Váš dopis zn.: elektronické podání  
Ze dne: 02.10.2023  
Naše značka: RSMSS/20231002-005/ES

**Vyjádření k existenci sítí a zařízením na sítích  
provozovaných společností  
Veolia Energie R, a.s.**

Název akce:	Parkovací stání na pozemku p. 2904/1, v k.ú. Opavské Předměstí	
Lokalizační údaje:	Okres:	Bruntál
	Obec:	Krnov
	Název k.ú.:	Opavské Předměstí
Zájmové území:	Vymezeno v situaci uvedené v příloze	
Kontaktní osoba:	Ing. Petr Gučka	
Kontaktní údaje: tel., e-mail	739466934, voracova.l@viat.cz	
Platnost vyjádření:	1 rok ode dne vyhotovení 04.10.2023

1. příloha - situace

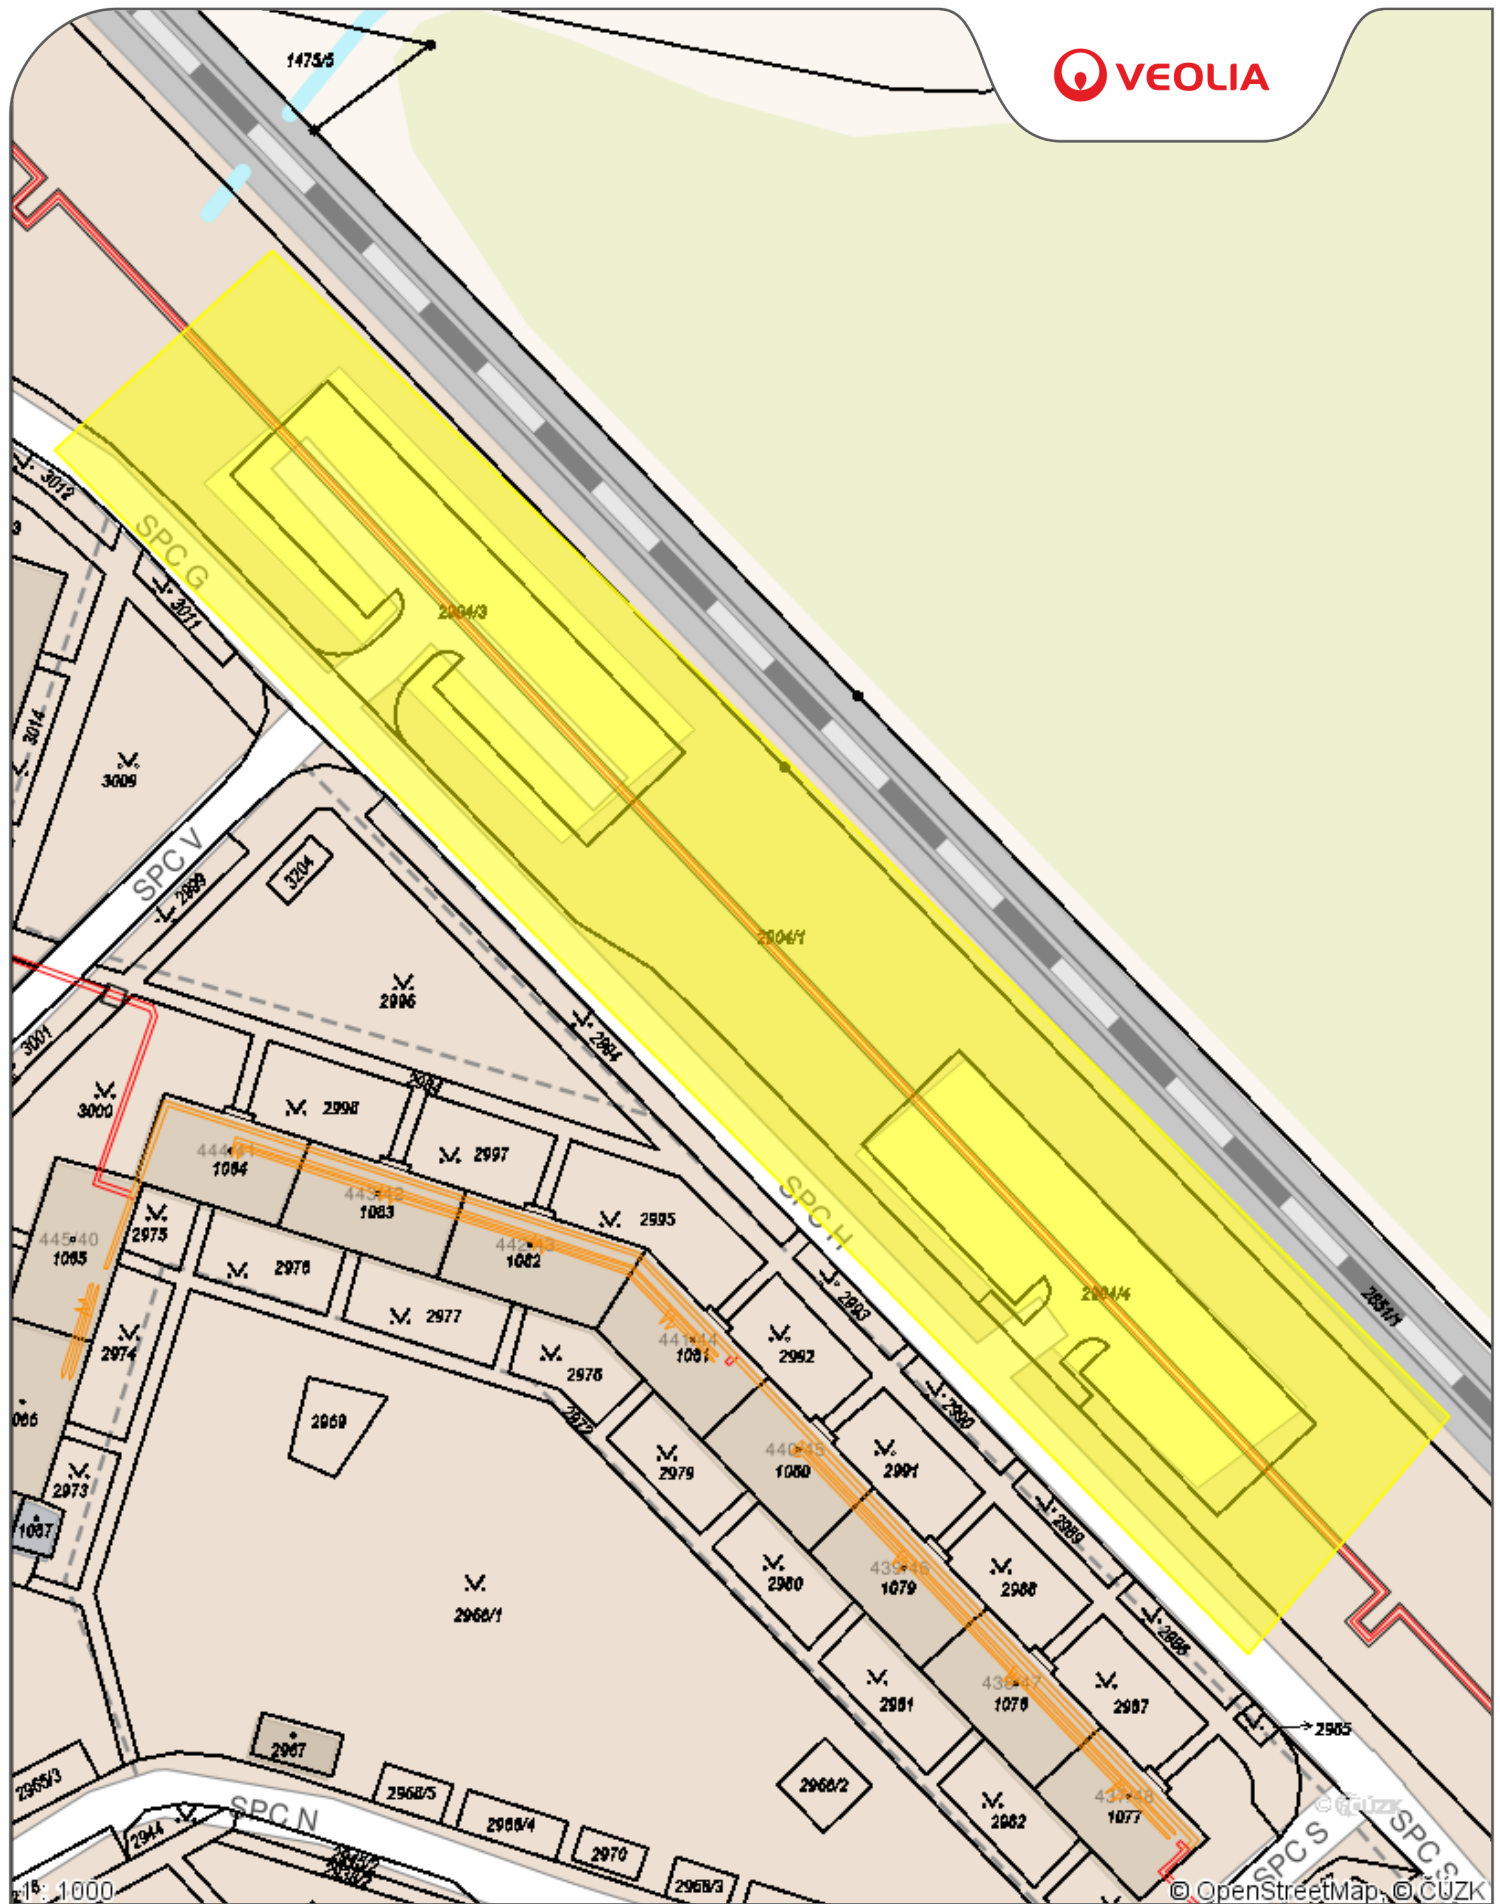
**V případě výstavby parkovacích stání v místech šachtic, je potřeba zpracovat statický posudek nosnosti stropních desek. Dále je potřeba pořídit s výměnou poklopů vjezdů za pojezdové (typ Hermeloc s dostatečnou nosností) a se spádem nové vozovky tak aby nezatékalo do šachty.**

- Při souběhu nebo křížení požadujeme respektovat zákonné ochranné pásmo tepelného zaizolování, tzn. zajistit odstup min. 2,5 m od jeho vnitřní hrany. Křížení pak požadujeme vést kolmo, mimo tělesa tepelných kompenzátorů, šachtic a nahlížecích otvorů s tím, že nové nebo překládané vedení je nutné uložit do chráněny určené k ochraně proti mechanickému poškození a vyšší teplotě, která v případě havárie a úniku topného média, může dosáhnout u horkovodu teploty 160°C a u parovodu 185°C. Délka chráněny musí při křížení přesahovat o minimálně 1 m přes dorysný okraj tepelného vedení na obě strany. Při souběhu doporučujeme použít chráněny ku ve vzdálenosti 0,5 až 1 metru od okraje tepelného vedení. a to s přesahem 1 m na každou stranu od vnitřní hrany našeho tepelného kanálu, resp. předsazeného potrubí. Pro plynové potrubí požadujeme splnit povinná opatření dle platné legislativy pro umístění plynového vedení v blízkosti podzemních polouzavřených dutých prostor. Při pracích v ochranném pásmu požadujeme dodržení ČSN 73 6006 - Výstražné fólie k identifikaci podzemních vedení technického vybavení.

- V případě, kdy by v ochranném pásmu tepelného vedení mělo dojít k významným změnám, jako jsou křížení nebo souběhy s překládanými případně novými sítěmi, zvýšení zatížení, složení podkladových vrstev, úprava poklopů, výrazná změna výšky oproti stávajícímu stavu, umístění trvalých překážek (značení, osvětlení, apod.) je nutné tyto změny prokazatelně projednat a odsouhlasit s Veolií (např. samostatným zápisem nebo zápisem ve stavebním deníku).
